PROGRAMA LAGOAS DO NORTE

**Estudo de Avaliação das Condições de Estabilidade e Segurança do Dique dos Rios
Poti e Parnaíba – Relatório Final**

Contratos PMT/SEMPPLAN/UGP Lagoas do Norte- Nºs 2/2006, ../2006 e ../2006.

Abril/2006

Figura 7 - Fluviogramas dos rios Parnaíba e Poti. Período 16/03/95 a 20/05/95

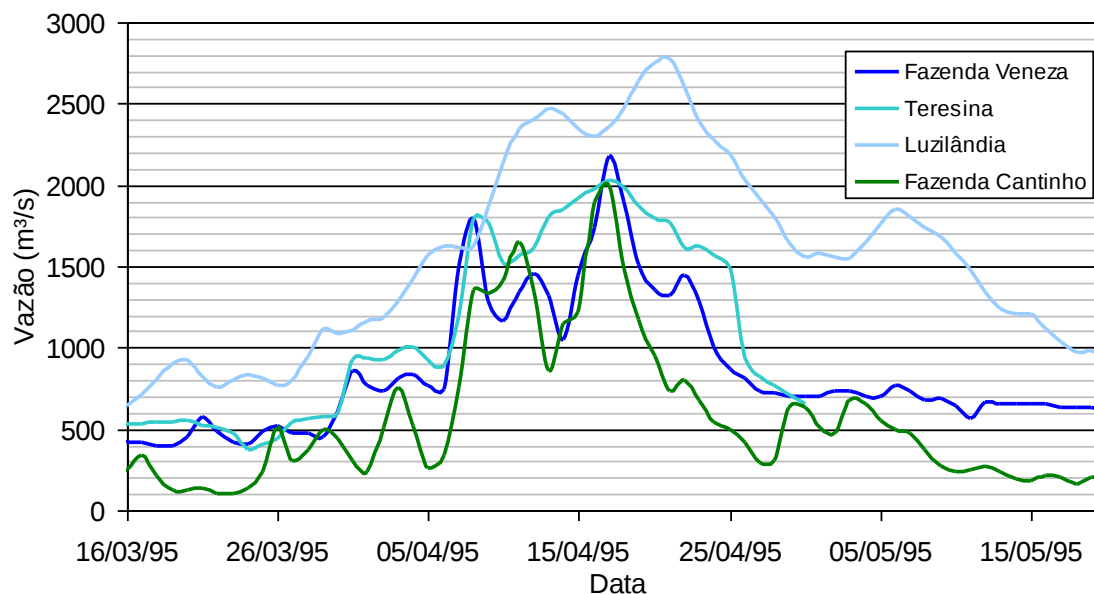
A inspeção do fluviograma da Figura 7 permite identificar um comportamento anômalo das vazões do posto Teresina, para a cheia ocorrida em abril/95. Nesse caso, conseqüentemente, as vazões em questão devem ser substituídas por dados transferidos do posto Fazenda Veneza, cuja área de drenagem é inferior em apenas 10% à área do posto Teresina.

Figura 8 - Fluviogramas dos rios Parnaíba e Poti. Período 01/01/04 a 21/03/04

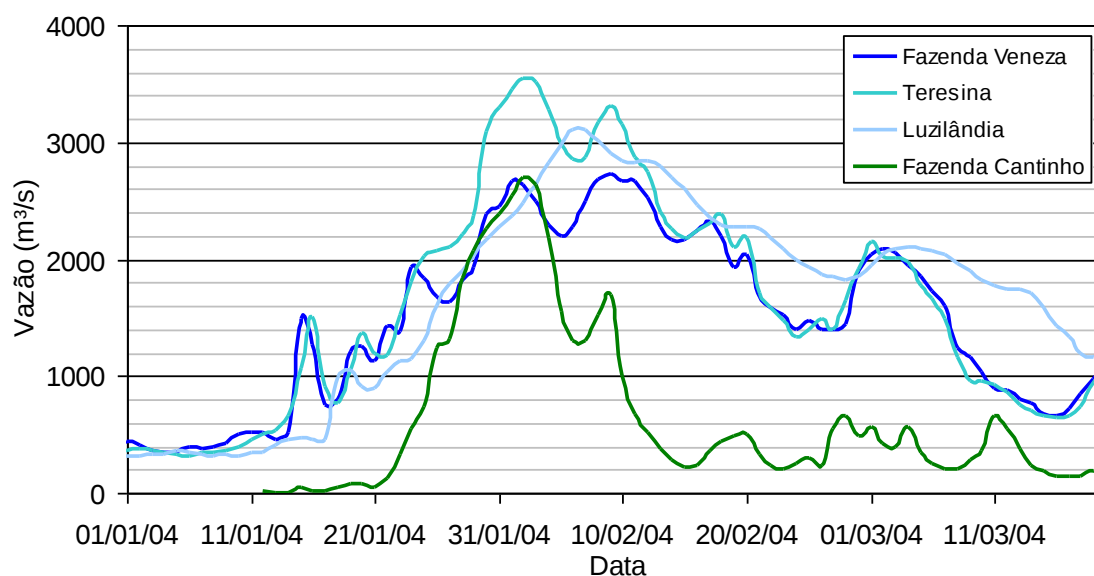
O fluviograma da Figura 8 também mostra inconsistência das vazões do posto Teresina, para a cheia ocorrida em janeiro-fevereiro/2004, com dados superiores até mesmo aos do

posto Luzilândia. Assim, as vazões do rio Parnaíba em Teresina também devem ser substituídas, conforme recomendado acima.

Figura 11 - Ajustamento de distribuições de probabilidades às vazões máximas anuais do rio Parnaíba em Teresina

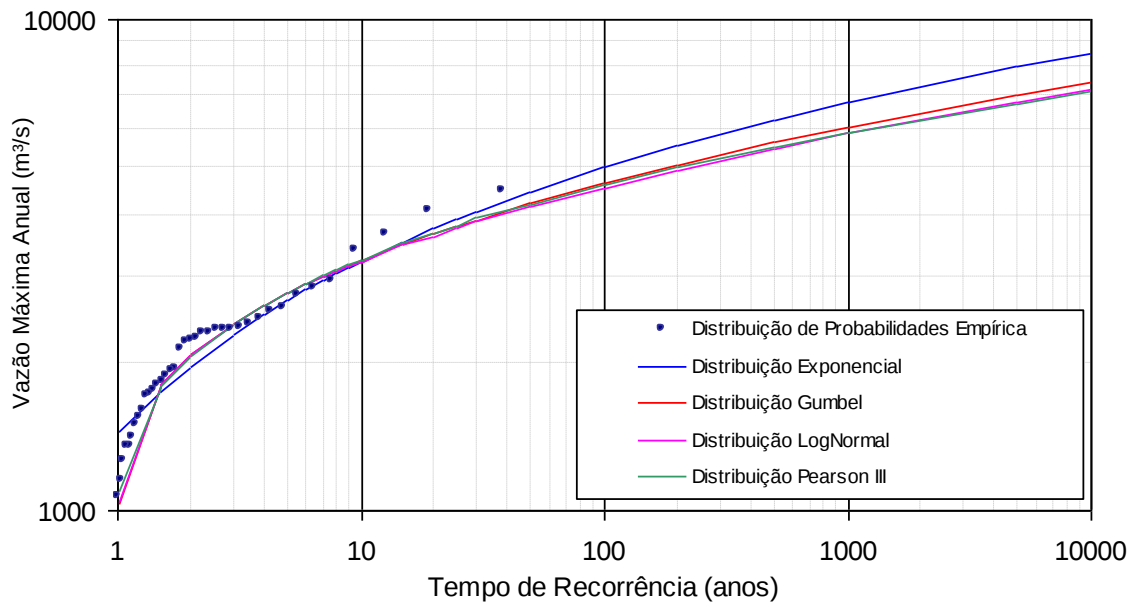
A análise desse gráfico permite concluir que foi introduzida uma distorção nos dados de vazão do rio Parnaíba, principalmente para vazões na faixa de 2.100 a 2.400 m³/s, em decorrência, possivelmente, da regra de operação da Barragem Boa Esperança. Essa distorção provoca o descolamento das curvas representativas das distribuições de probabilidades correspondentes, conduzindo a uma sub-estimativa das vazões para tempos de recorrência superiores a cerca de 10 anos.

Para contornar essa dificuldade, foi realizado um ajustamento da distribuição de Gumbel apenas para as dez maiores vazões observadas em Teresina. A Tabela 4 fornece os valores de cheias estimados para vários tempos de recorrência pelo citado método, que apresentou o melhor resultado dentre as cinco distribuições de probabilidades ajustadas, de acordo com o teste de Filliben.
